## DODATEK č. 5

**„Přístavba budovy Jihočeské vědecké knihovny v Českých Budějovicích a**

**stavební úpravy stávající budovy knihovny**“, ve znění dodatku č. 1, ve znění dodatku č.2, ve znění dodatku č.3 a ve znění dodatku č.4.

<b>ZMĚNOVÝ LIST</b>	ČÍSLO: <b>49</b>
---------------------	------------------

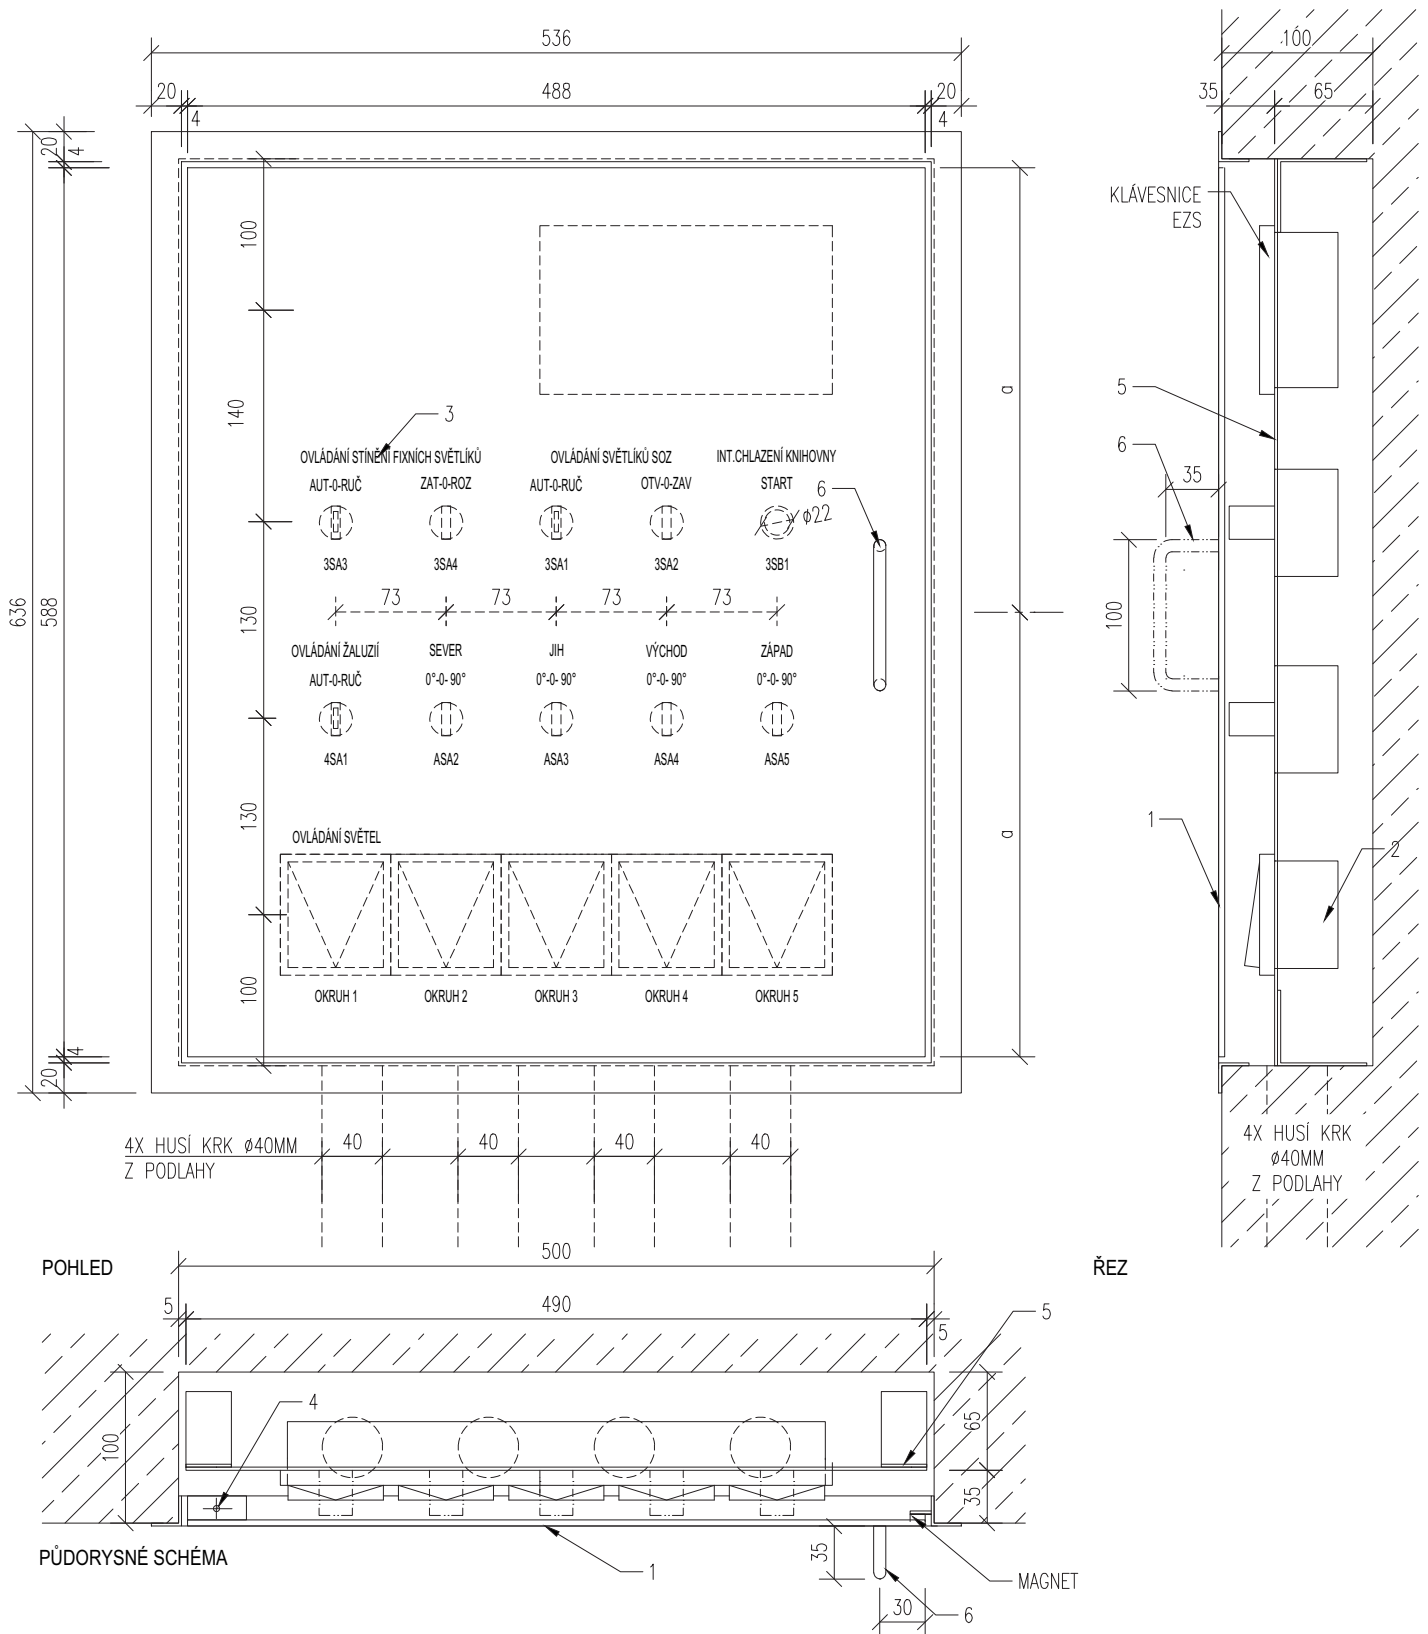
<b>PŘEDMĚT ZMĚNY :</b>	Ostatní vícepráce		
<b>PŘÍLOHY KE ZMĚN. LISTU :</b>	1) Položkový rozpočet ZL52 2) JVK-DPS-D.1.1-814-02R Detail niky na ovládací prvky SIL_EZS_MAR R02 3) Email od GP ze dne 5.8.2020		
<b>KLASIFIKACE ZMĚNY Z HLEDISKA § 222 ZVZ</b>	dle odst. 5 - Dodatečné změny		
<b>POŽADOVANÝ TERMÍN PRO ODSOUHLASENÍ A NARÍZENÍ ZMĚNY :</b>			
<b>VLIV NA CENU :</b>	Ne <input type="checkbox"/>	Ano <input checked="" type="checkbox"/>	
<b>Vliv na termín :</b>	Vliv na harmonogram prací (milníky) :		Ne <input type="checkbox"/> Ano <input type="checkbox"/>
	Vliv na datum dokonč. a předání díla :		Ne <input type="checkbox"/> Ano <input type="checkbox"/>
<b>Záruční lhůta v délce dle smlouvy o dílo :</b>	Ne <input type="checkbox"/>	Ano <input checked="" type="checkbox"/>	
<b>Předkládá :</b>	Václav Šálený, vedoucí realizačního týmu		Podpis :
	<b>Datum vystavení :</b>	22.09.2020

Na základě přepočtu skutečně provedených sádrokartonových konstrukcí byl upraven výkaz výměr. Dále se jedná o doplnění PD dle požadavku architektů.

- LEGENDA
- 1- OTEVÍRÁVÁ DVÍŘKA , OCEL.PLECH TL.4MM, RÁMEČEK Z L-PROFILU 20/20, FIXACE DVÍŘEK NA MAGNET, P.Ú. PRÁŠKOVÁ BARVA
  - 2- ELEKTROINSTALAČNÍ KRABICE ZE SAMOZHÁŠIVÉHO MATERIÁLU
  - 3- GRAVIROVANÝ NÁPIS NA "5" - OVLÁDÁNÍ SVÍTEL A MAR, DOPLNIT SPRÁVNÝ POPIS OVLÁDÁNÍ SVÍTEL!
  - 4 - ČEP
  - 5- NOSNÁ DESKA PRO VYPÍNAČE, NEREX PLECH TL. 2MM, UZEMNIT
  - 6- MADLO, 100x35MM, Ø8MM, P.Ú. HLINIK

ROZMĚR NIKY NUTNÉ ZAMĚŘIT PŘÍMO NA STAVBĚ. BARVA DVÍŘEK A RÁMEČKU BÍLÁ RAL 9003

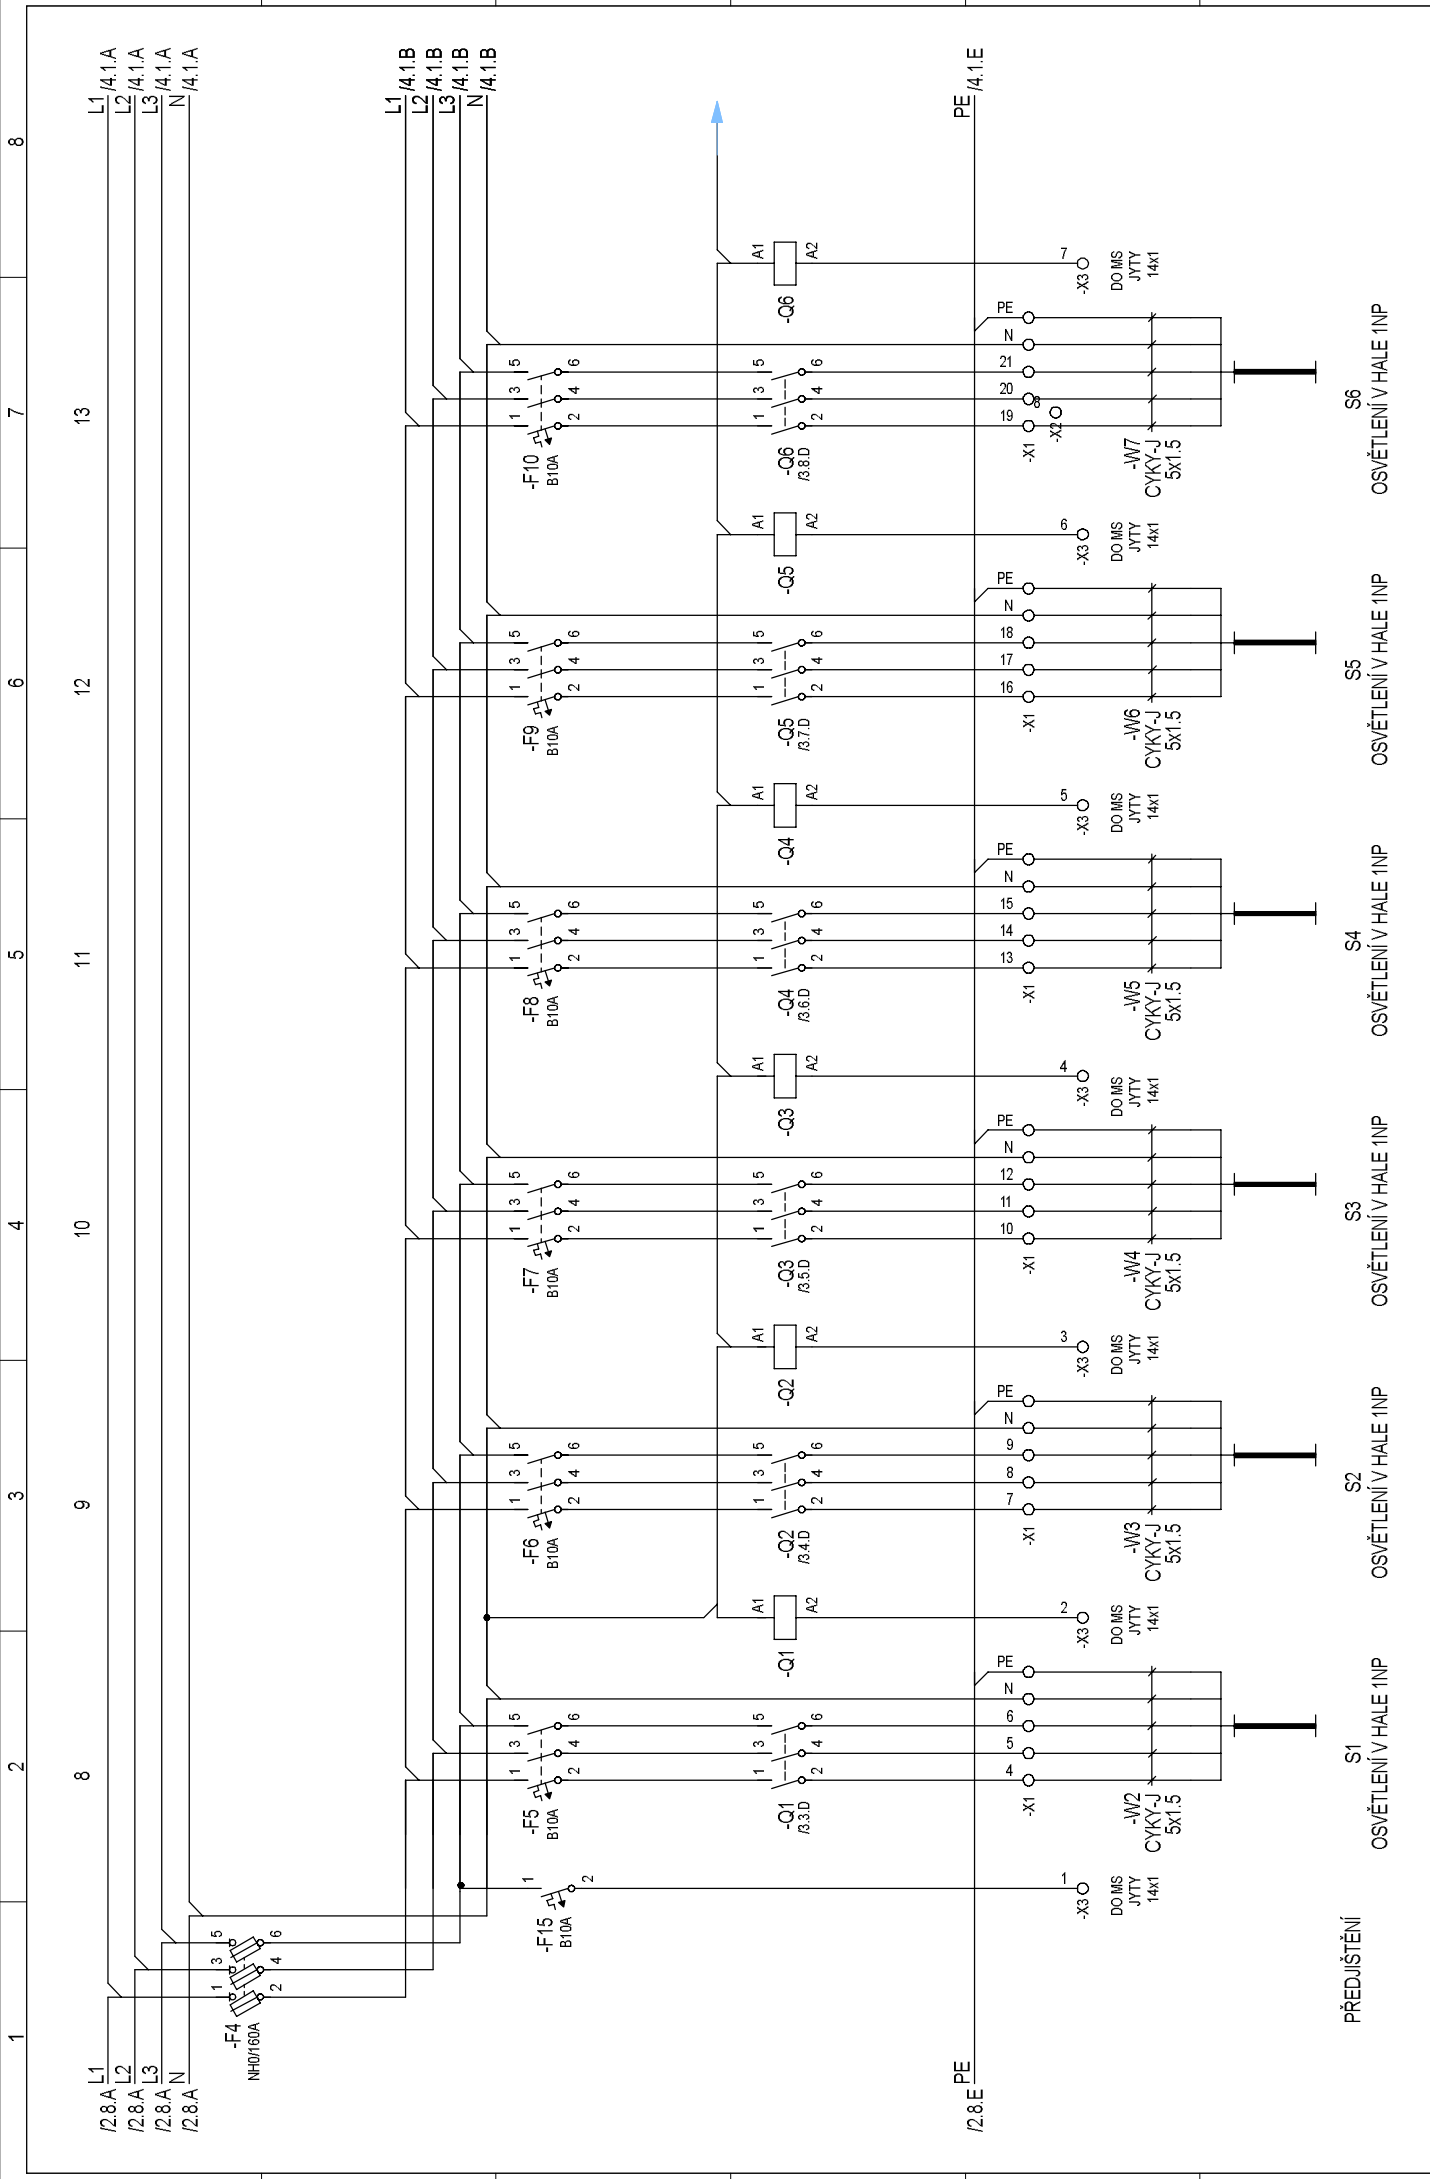
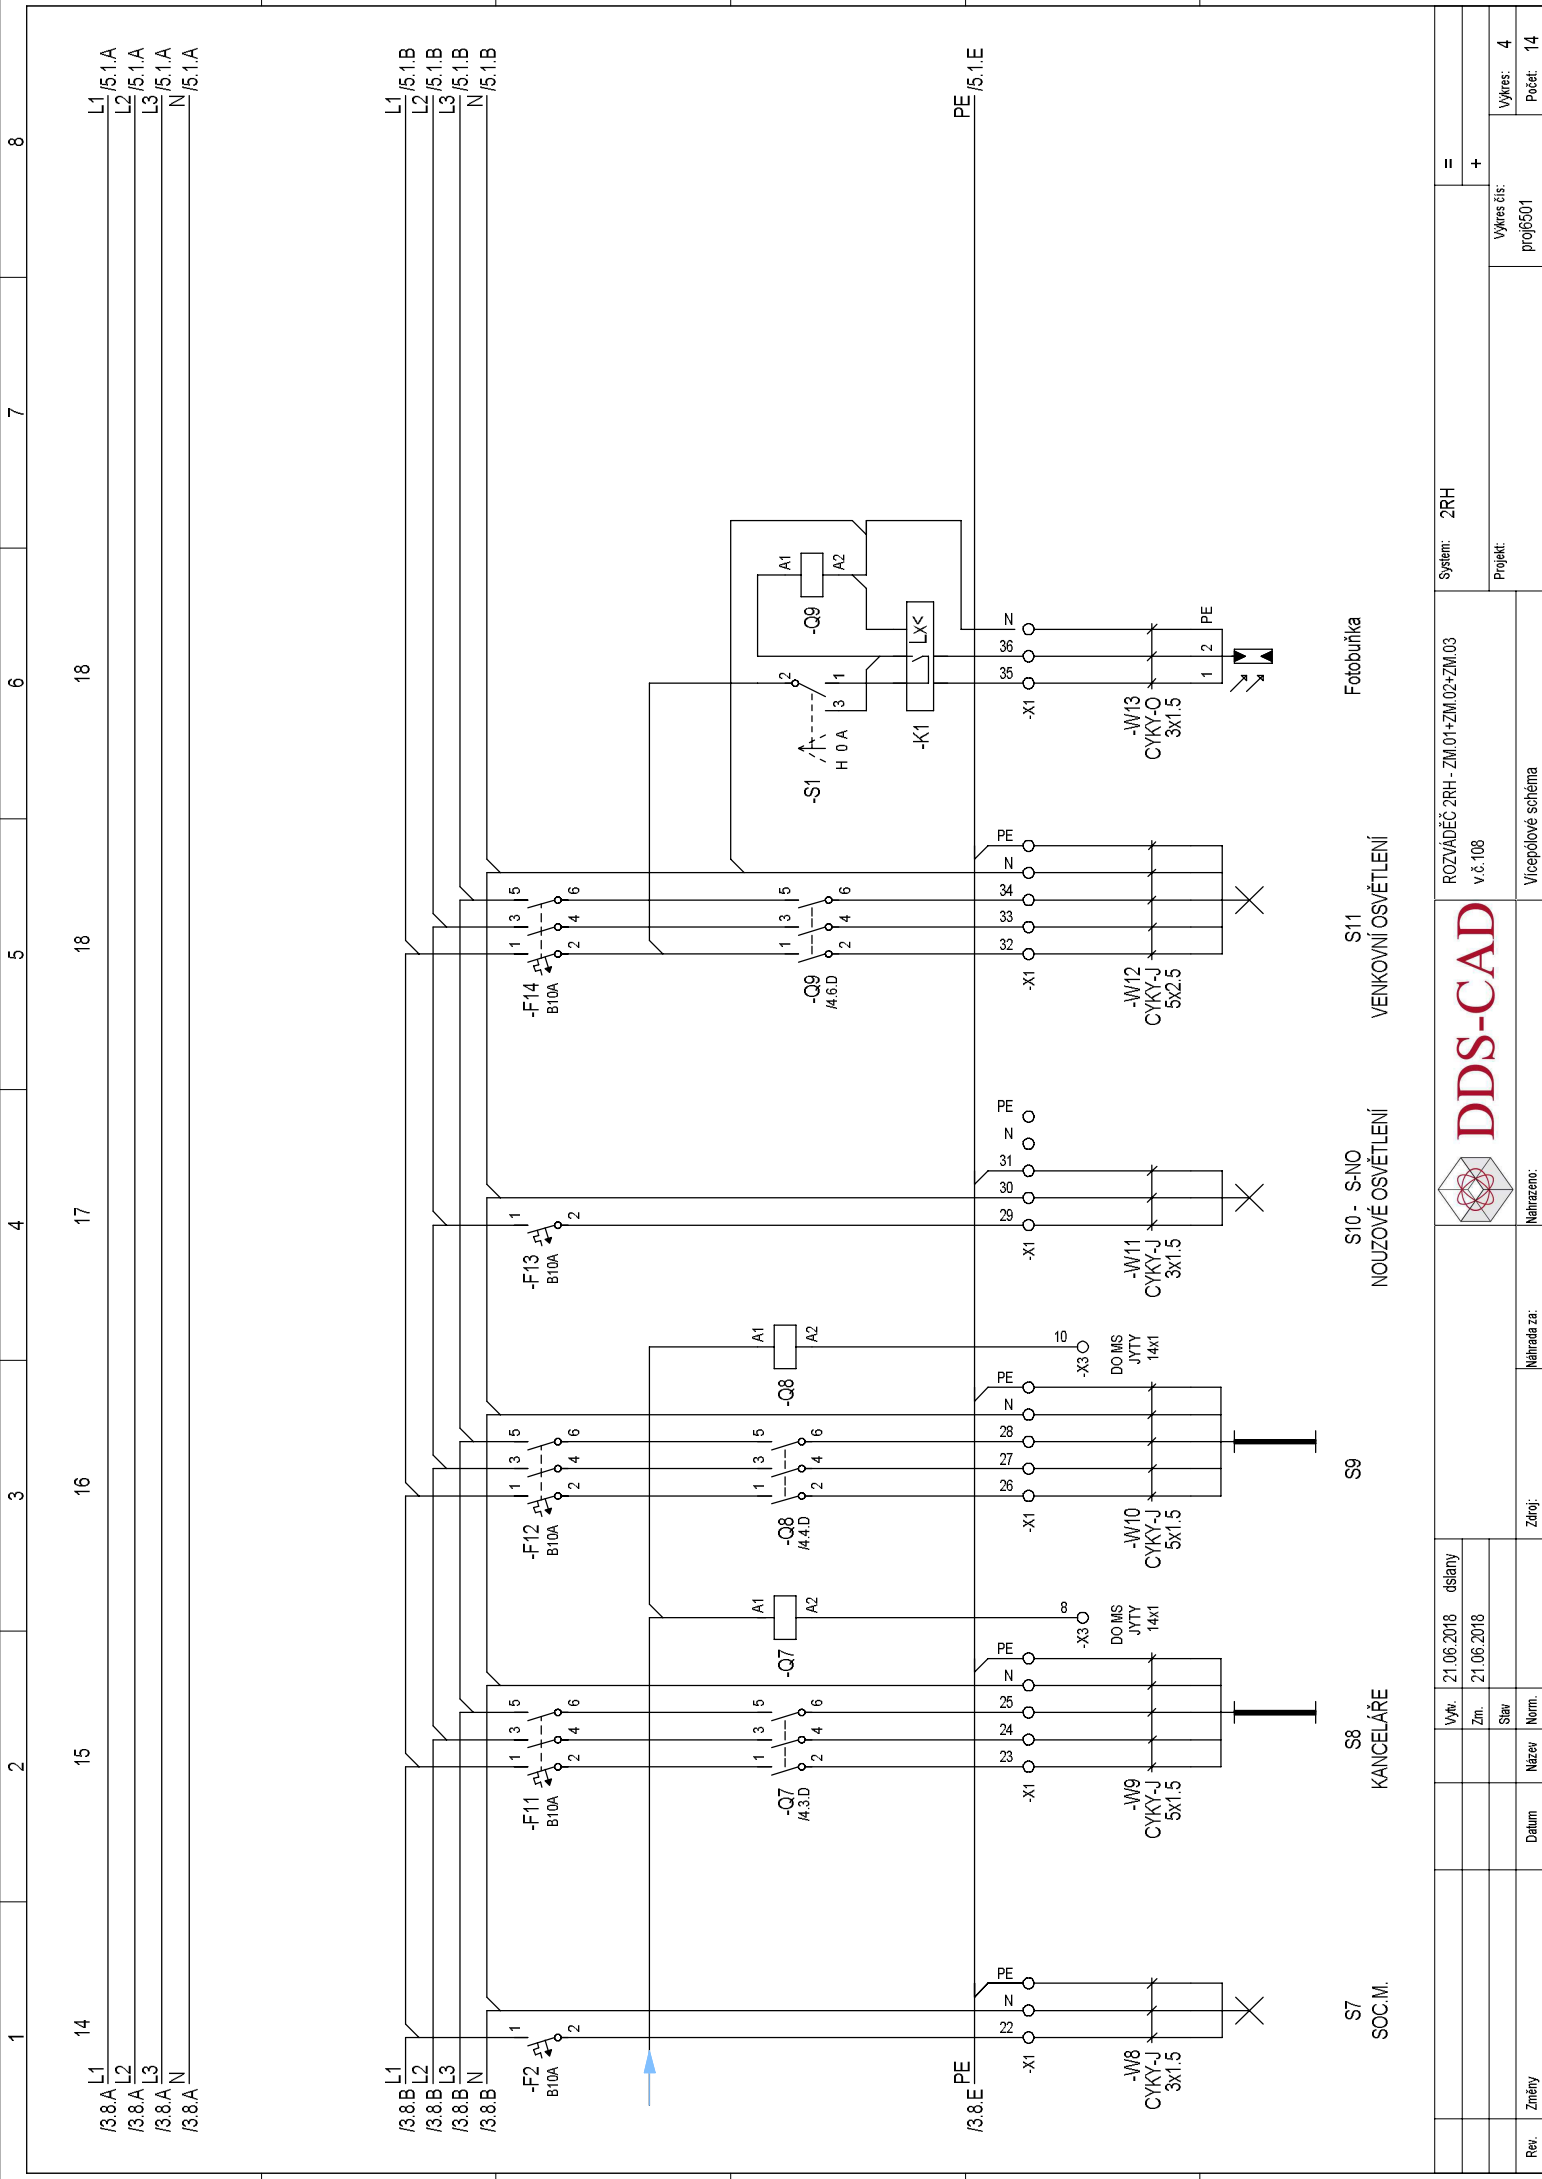
<b>PŘEDMĚT ZMĚNY :</b>	Dopojení kabelů EPS pro požární klapky (strojovna VZT přístavba)		
<b>PŘÍLOHY KE ZMĚN. LISTU :</b>	1) Položkový rozpočet ZL53 2) Doplnění PD ze dne 25.8.2020 výkres č. D.1.4.e a D.1.4.e.108-03R		
<b>KLASIFIKACE ZMĚNY Z HLEDISKA § 222 ZVZ</b>	dle odst. 5 - Dodatečné změny		
<b>POŽADOVANÝ TERMÍN PRO ODSOUHLASENÍ A NARÍZENÍ ZMĚNY :</b>			
<b>VLIV NA CENU :</b>	Ne <input type="checkbox"/>	Ano <input checked="" type="checkbox"/>	
<b>VLIV NA TERMÍN :</b>	Vliv na harmonogram prací (milníky) :		Ne <input type="checkbox"/> Ano <input type="checkbox"/>
	Vliv na datum dokonč. a předání díla :		Ne <input type="checkbox"/> Ano <input type="checkbox"/>
<b>Záruční lhůta v délce dle smlouvy o dílo :</b>			Podpis :
<b>Předkládá :</b>	Václav Šálený, vedoucí realizačního týmu	<b>Datum vystavení :</b>	22.9.2020

Na základě upozornění GD stavby na nepřipojení požárních klapek ve strojovně VZT GP doplnil projektovou dokumentaci.

| 1.) Doplnění vývodu v rozvaděči 2RH, montáž a zapojení podle výkresu rozvaděče | 1ks |

REVIZE 03 - 21.8.2020 - VÝVOD 85 PRO POŽÁRNÍ KLAPKY STR.14 -  
REVIZE 02 - 22.1.2020 - VÝVOD PRO PONORNÉ ČERPADLO STR.8 - F41  
REVIZE 01 - 30.7.2019 - VÝVOD PRO POHON ZÁVĚSŮ STR.12
